Adjunto, remito a Ud., para su conocimiento y fines pertinentes, Informe Inspección Técnica de Obra N° 5, de 2014, debidamente aprobado, sobre "Construcción Complejo Fronterizo Pino Hachado Lonquimay".

**Número de Informe: 5/2014
25 de septiembre de 2014**

INFORME FINAL N° 5 DE 2014, SOBRE
INSPECCIÓN TÉCNICA A LA OBRA
"CONSTRUCCIÓN COMPLEJO
FRONTERIZO PINO HACHADO,
LONQUIMAY".

Foto N° 10: Detalle planimetría de baños- colocación de cerámica de muros.

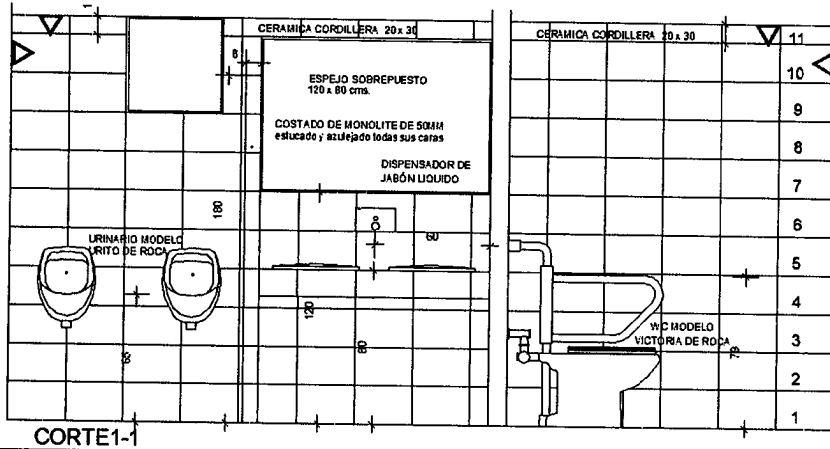
2.6 La colocación del revestimiento de cerámico de los muros en los baños del edificio S1 no cumple con lo señalado en los planos AQ-013, AQ-014, AQ-015 y AQ-016, toda vez que éstos indican que se comenzará con la colocación de las palmetas a nivel de piso dejando una última corrida de cerámicos de 10 cm de alto para dar la altura requerida a revestir. (Ver anexo N° 2, fotografías N°s 8, 9 y 10).

Relativo a lo advertido, la Dirección Regional de Arquitectura indica que al momento de la ejecución de la partida, se determinó que era visualmente más aceptable instalar palmetas enteras desde el cielo hacia el pavimento, dejando las palmetas enteras a la altura de la vista del usuario y las palmetas de menor altura en la proximidad del pavimento emulando un guardapolvo virtual. Asimismo agrega que, la comisión de recepción provisoria y definitiva de la obra, no reparó en ello.

Atendidos los argumentos dados por el servicio, se da por subsanada la observación.
